**RESPUESTA ACLARATORIA A LA NOTA DRPM-747-2024 RELACIONADA CON EL
ESTUDIO DE IMPACTO AMBIENTAL CAT 1 DEL PROYECTO DENOMINADO
“BODEGA DE ACOPIO DE JUAN DIAZ”**

PROMOTOR: INVERSIONES GRAN PROGRESO, S.A.

**UBICACIÓN: CORREGIMIENTO DE JUAN DIAZ,
DISTRITO DE PANAMA**

Octubre 2024

Diseño de la cuneta zampeada presentada en el informe hidrológico

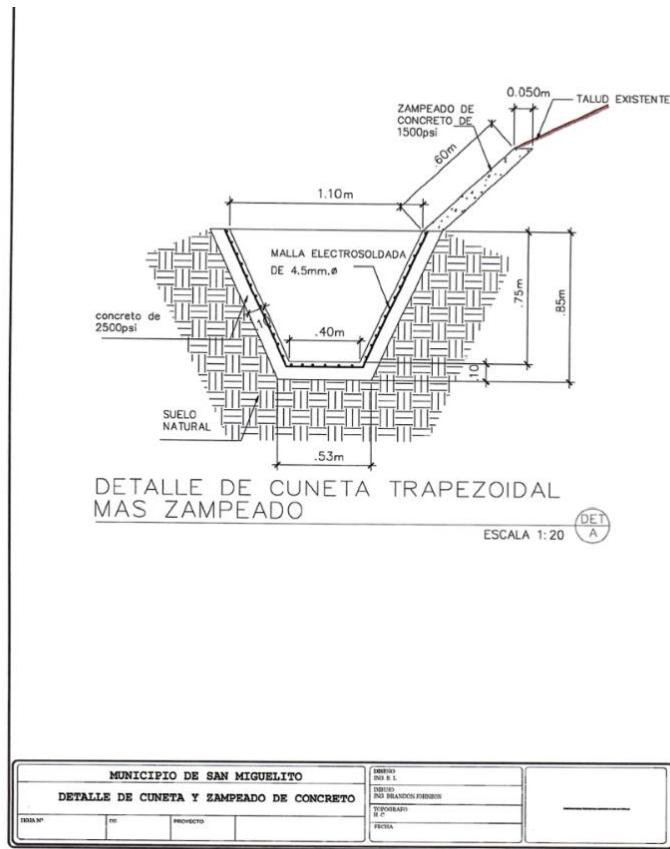
4.8. Justificar técnicamente e interpretar de manera clara si los resultados indican que dicha conexión cuenta con la capacidad de receptar las aguas pluviales procedente de la calle 124 Oeste y que según el EsIA serán conectadas con la denominada “zanja” que será entubada.

En el informe hidrológico presentado en el estudio de impacto ambiental se hacen los cálculos y diseño de la capacidad de la conexión pluvial el cual fue presentado al MOP como entidad competente. El calculo de diseño del estudio hidrológico indica que cumple con la capacidad de desalojo de las aguas.
